FIDEICOMISO DE INFRAESTRUCTURA METROPOLITANA DE MONTEVIDEO

Llamado Público (IM) N° 04/2022

COMUNICADO N° 07
16/11/2022

Está indicado en lámina DU 002 - ARQ - PLN 003, zona 34.

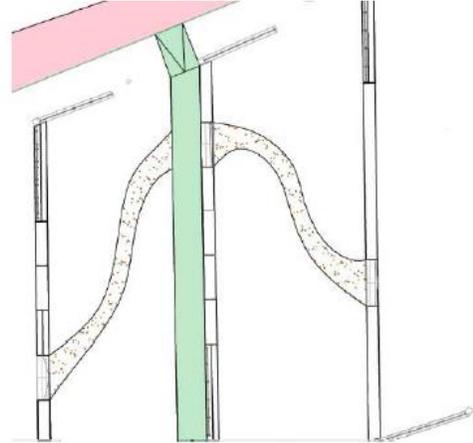
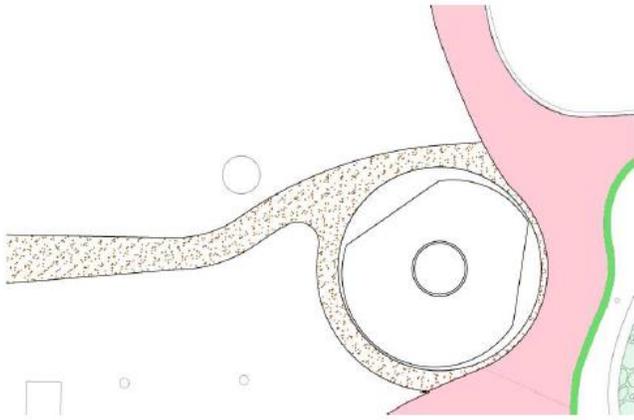
En planos no se indica la demolición del murete de piedra, altura 0,6m del rubro 6.1.1.2.

Agradecemos confirmar.
